Rõuge vallas Laadaplatsi kinnistu ehitusloa eelnõu kooskõlastamata jätmine

Olete esitanud Transpordiametile korduvaks kooskõlastamiseks Võru maakonna Rõuge valla Rõuge aleviku Laadaplatsi kinnistu ehitusloa eelnõu (menetlus nr 400477).

Kinnistu (katastritunnus 69701:004:0194) asub riigitee nr 25215 Nursi-Rõuge tee km 6,18-6,27 kaitsevööndis.

Ehitusluba antakse kaubandushoone ehitamiseks ja vee- ja kanalisatsioonitorustiku ning sademeveekanaliseerimise rajamiseks.

Joonis nr 1. Väljavõte maa-ametist. Minimaalne vajalik JJT ühendus tähistatud punase joonega.

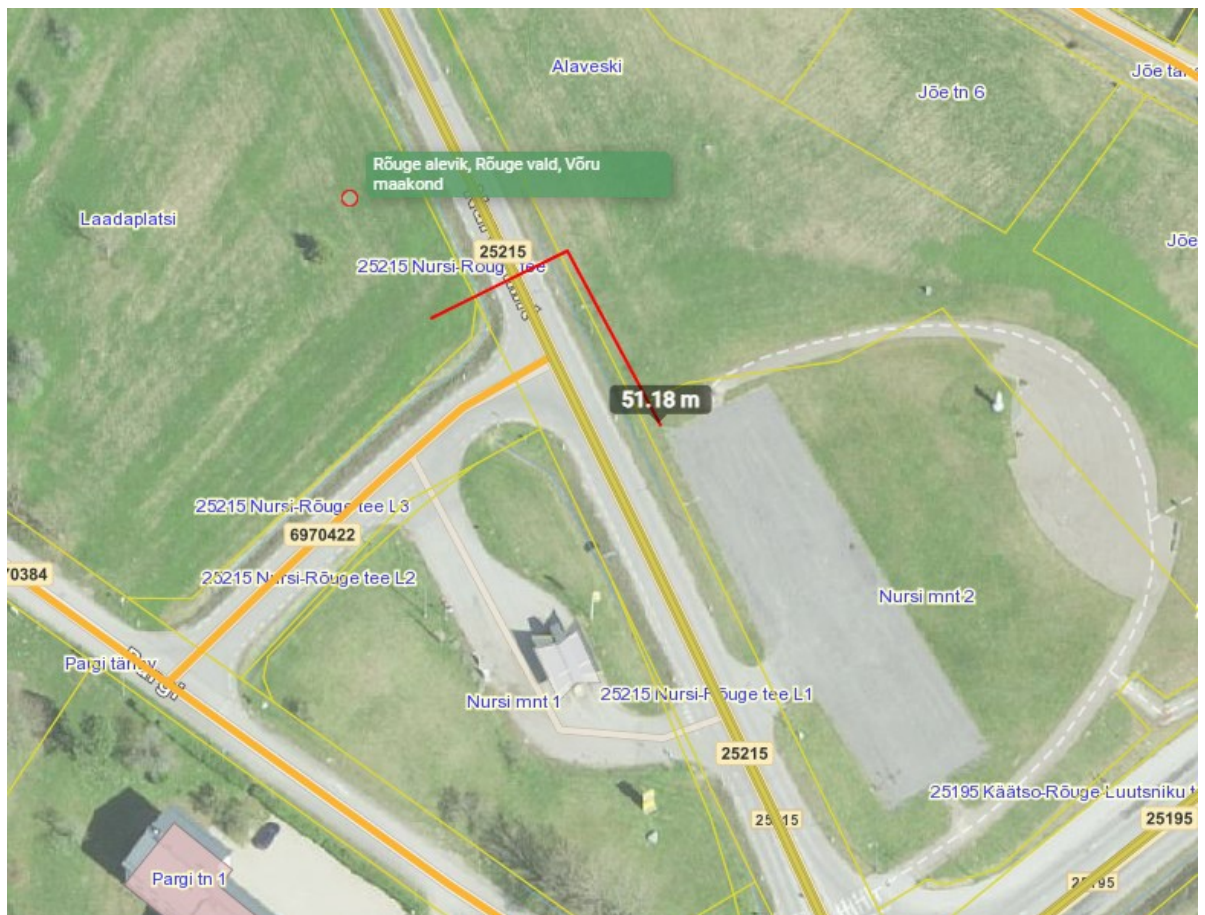
2. Projektis on ebapiisavalt käsitletud riigiteega seotud ehitiste ehitamise kohustust. Avalikuks kasutamiseks ette nähtud tee ja sellega seonduvate rajatiste ehitamise kohustus on tulenevalt PlanS § 131 lõikest 1 planeeringu koostamise korraldajal või huvitatud isikul. Me ei ole nõus võtma riski, et tulenevalt kohustusest tagada teeohutus, peab Transpordiamet tegema kulutusi planeeringu elluviimiseks avalike vahendite arvelt. Et vältida kirjeldatud olukorda, tuleb piirkonna juurdepääs lahendada terviklikult. Kauplusest saab piirkonna tõmbepunkt, kuhu jõudmiseks on vajalik teed ületada. Pakume kompromissina välja minimaalse vajaliku ühenduse ja palume projekteerida ohutu teeületuskoht koos JJT 50 m pikkuse lõiguga vähemalt kuni üle tee asuva parklani (vt joonis nr 1).
